【改善箇所説明図】

【不具合発生箇所】

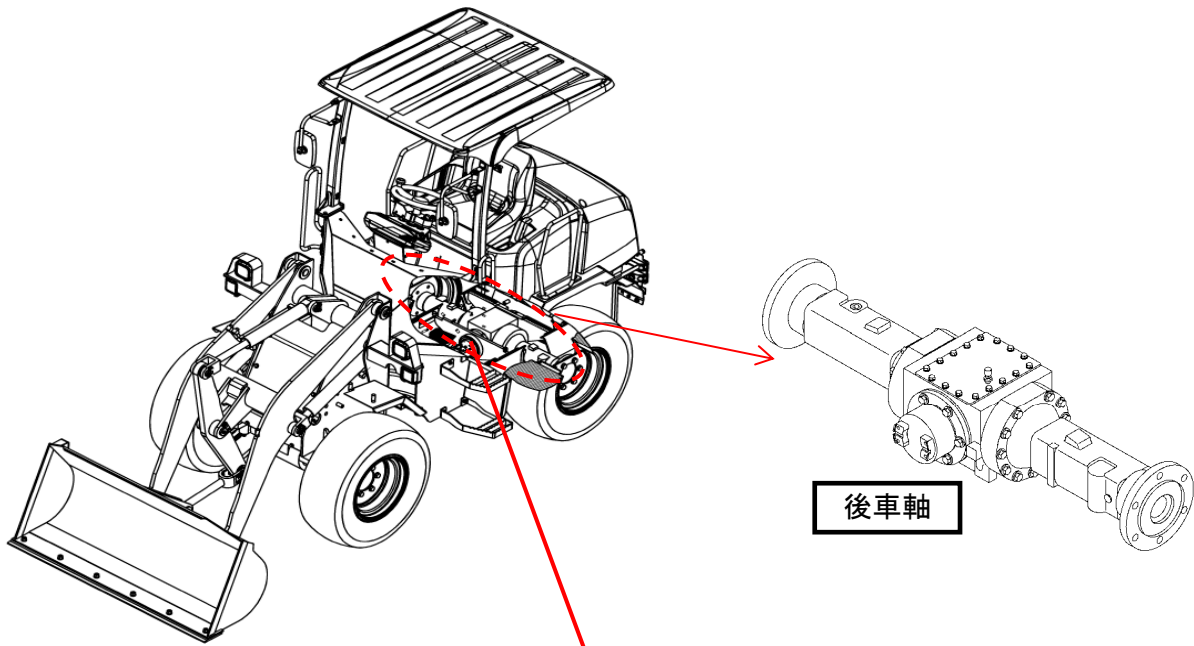
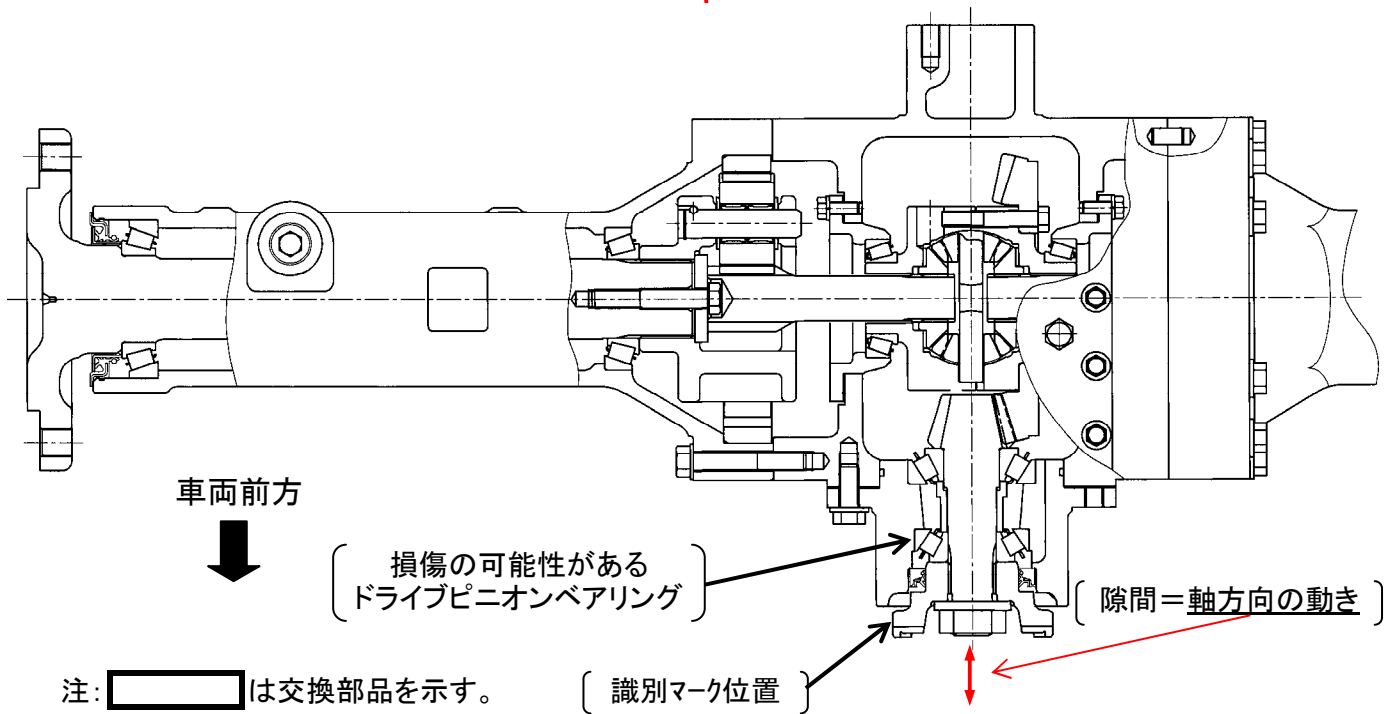
後車軸のディファレンシャルにおいて、ドライブピニオンベアリングの組み付け調整が不適切なものがある。そのため、短時間の稼働でベアリングが損傷し、走行不能になるおそれがある。

全車両、原動機運転時間計を確認し運転時間300時間以内の車両について、当該ベアリング部の隙間を点検する。点検の結果、隙間が基準値より小さい場合は後車軸を交換する。

識別: 対策完了車については、後車軸のドライブピニオンシャフトに白色のペイントでマークを表示する。
